Modulo per la presentazione delle osservazioni per i piani/programmi/progetti sottoposti a procedimenti di valutazione ambientale di competenza statale

Oggetto: Codice procedura 10847 - Costruzione ed esercizio di un impianto di produzione di energia elettrica da fonte eolica "FIORA" di potenza nominale pari a 52,8 MW, da realizzarsi nel comune di Manciano (GR) e delle opere ed infrastrutture connesse

TESTO DELLE OSSERVAZIONI

IMMAGINE n. 1

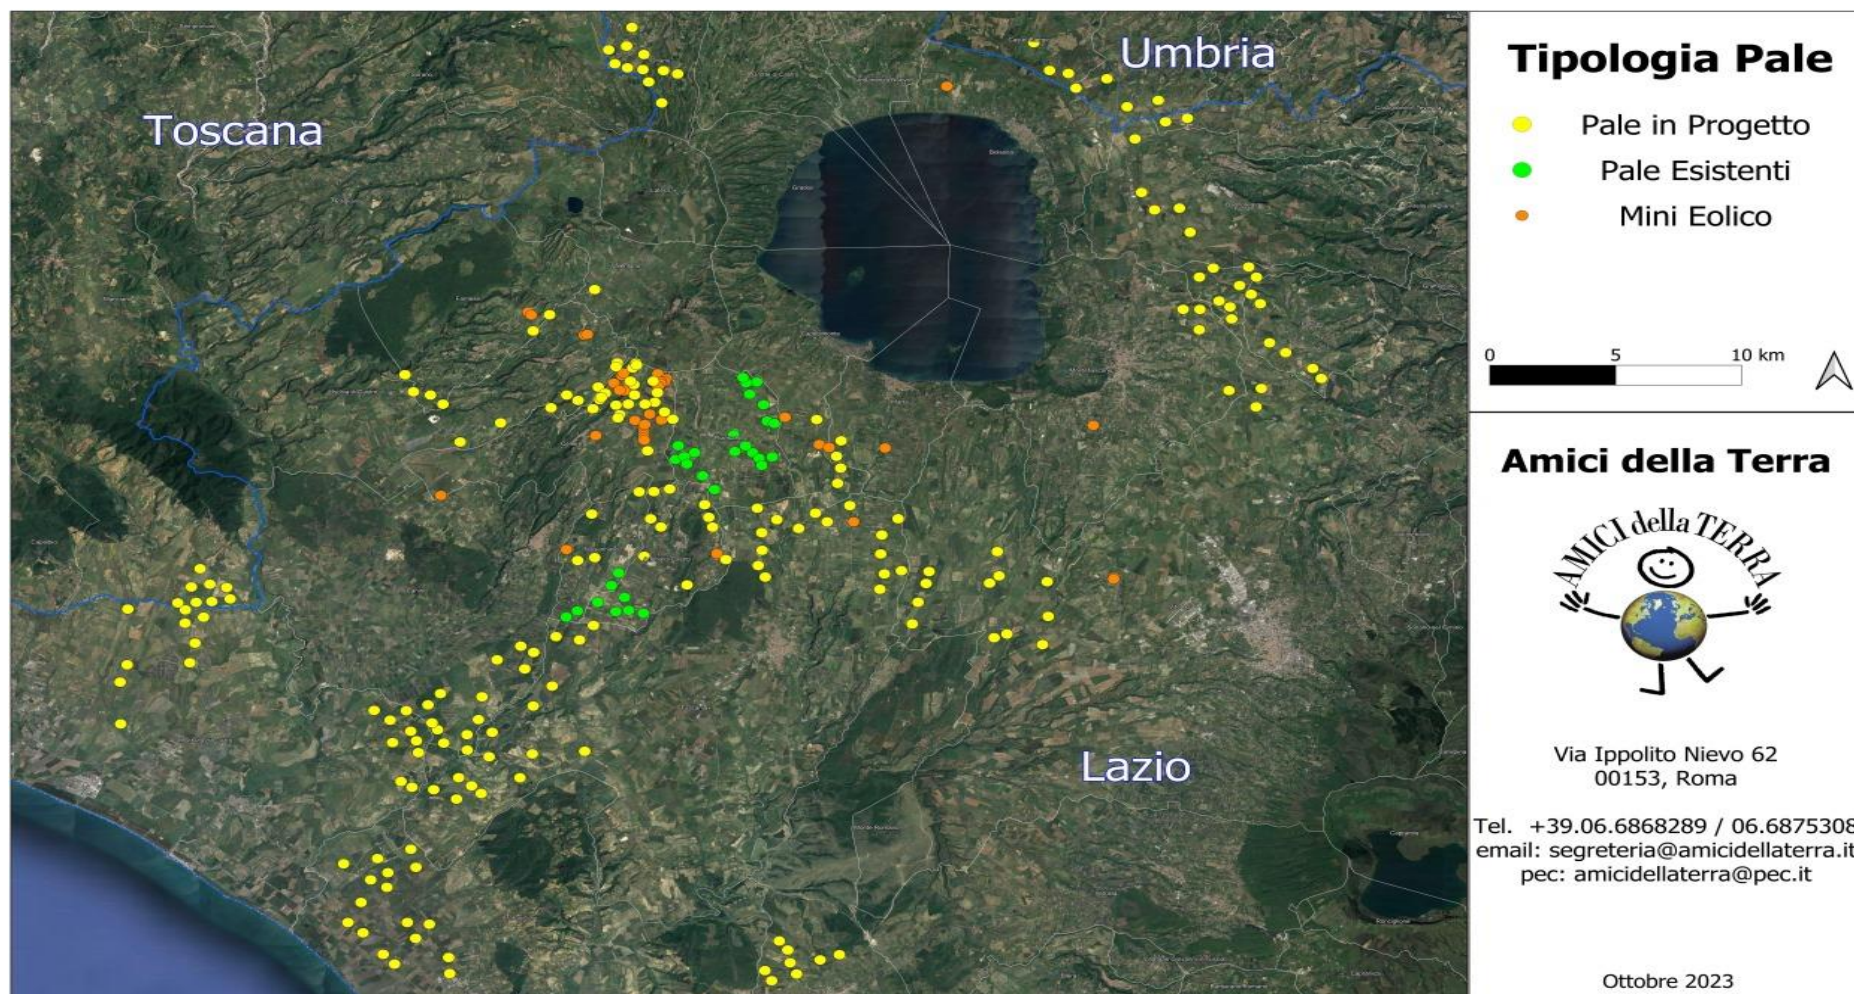
3) OSSERVAZIONE: CUMULO e SATURAZIONE IMPIANTI FER NELLA PROVINCIA di VITERBO, IN PARTICOLARE NEL COMUNE DI MONTALTO DI CASTRO E NELLA ZONA A CONFINE CON IL COMUNE di MANCIANO che SI TROVANO NELLO STESSO BACINO VISIVO.

La zona in cui in cui è stato progettato l'eolico Fiora è già occupata da diversi centinaia di ettari di impianti fotovoltaici già esistenti e in procedura VIA al Mase e alla Regione Lazio così come da diversi progetti di impianti eolici industriali (vedi Allegato Osservazioni immagini nn. 2,3 e 4. L'impianto eolico Fiora, pur trovandosi in Toscana ma nello stesso bacino visivo del territorio limitrofo laziale ed a poche centinaia di metri da una zona già estremamente satura del Lazio, andrebbe ad appesantire una situazione già *critica per la sostenibilità ambientale*.

IMMAGINE n. 3 MAPPA INTERVISIBILITA' IMPIANTI EOLICI (da aggiornare) esistenti e in procedura VIA al MASE e alla REGIONE LAZIO.

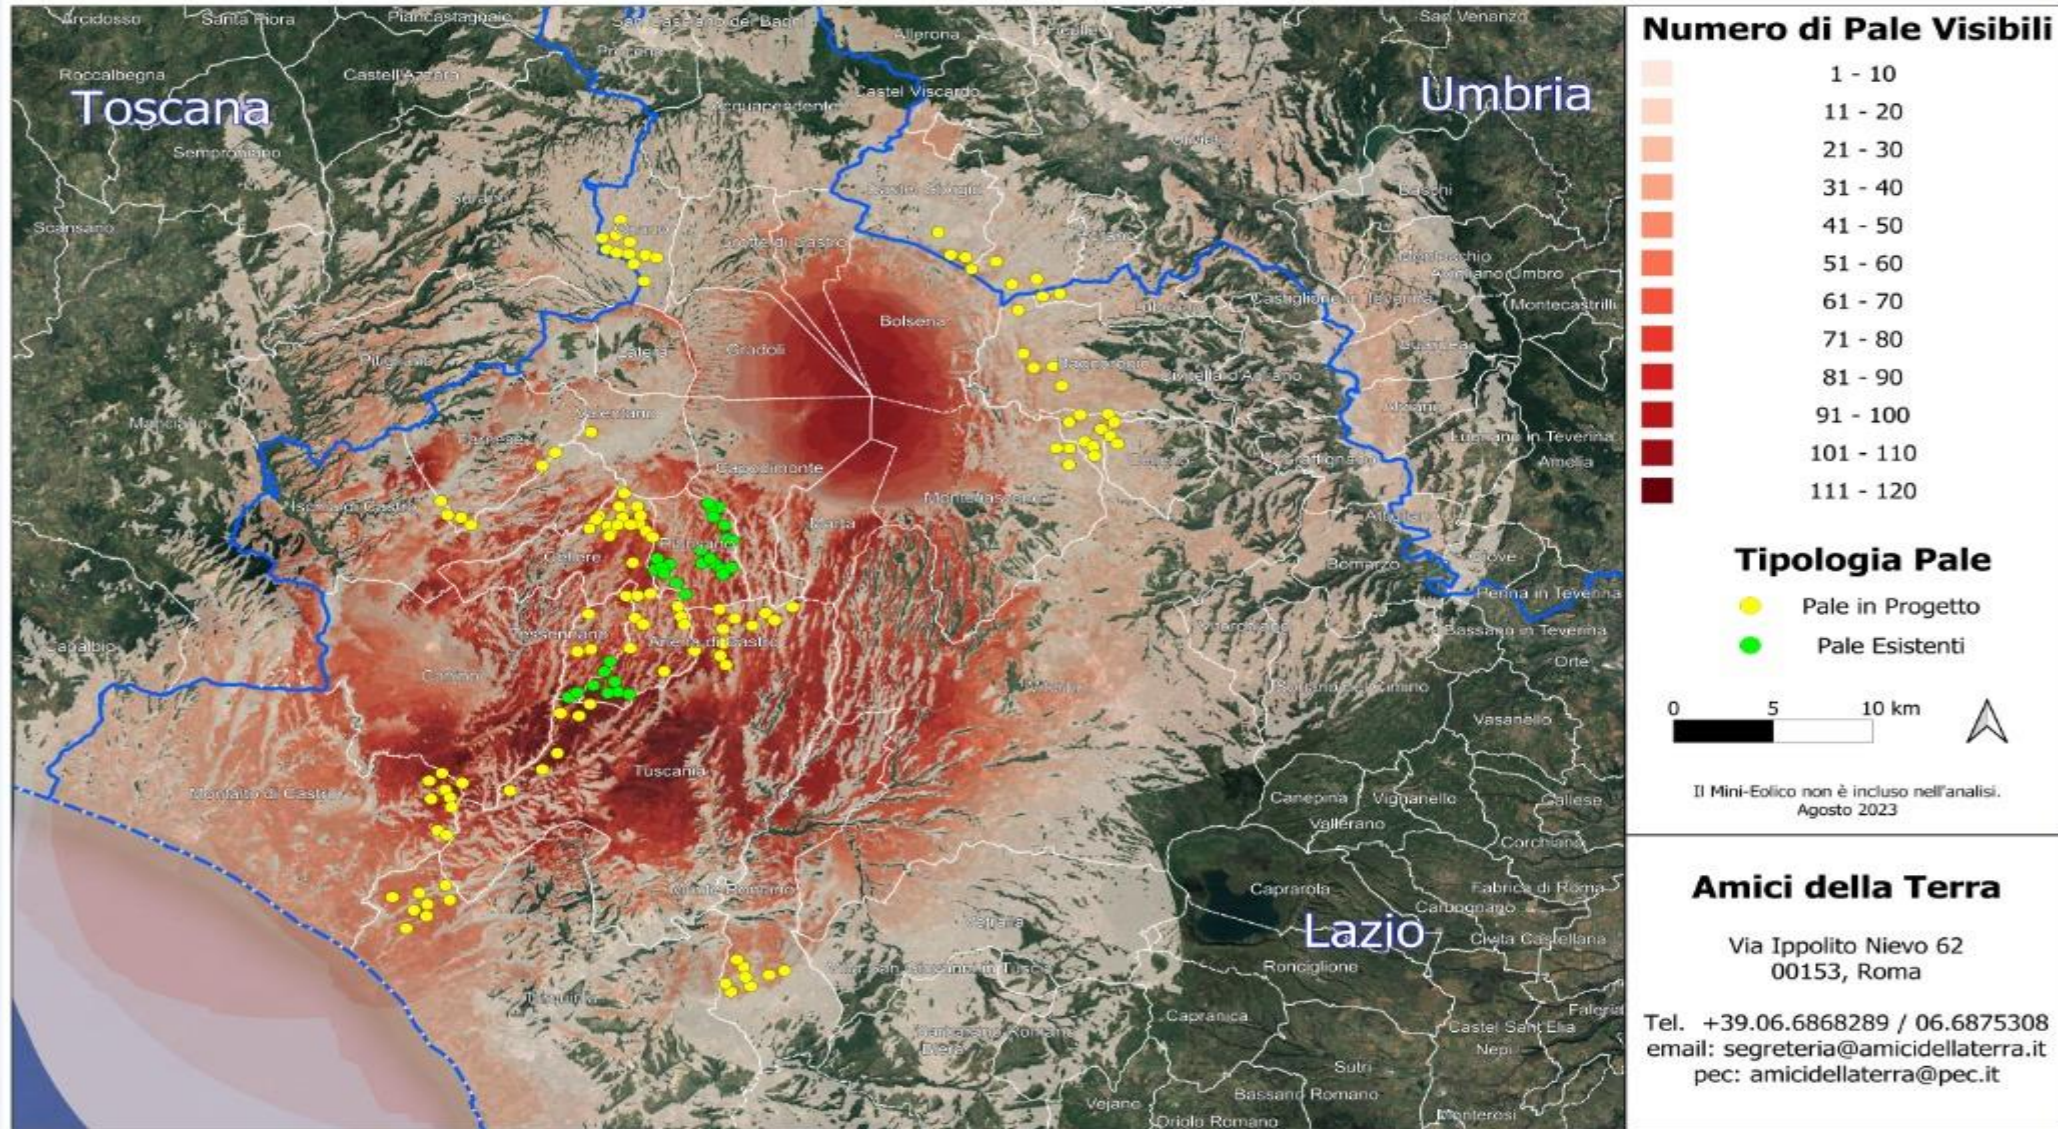
- Salute pubblica
- Beni culturali e paesaggio
- Monitoraggio ambientale
- Altro: **IMPATTO VISIVO, CUMULABILITA' degli IMPIANTI e NOTEVOLE INTERVISIBILITA'**
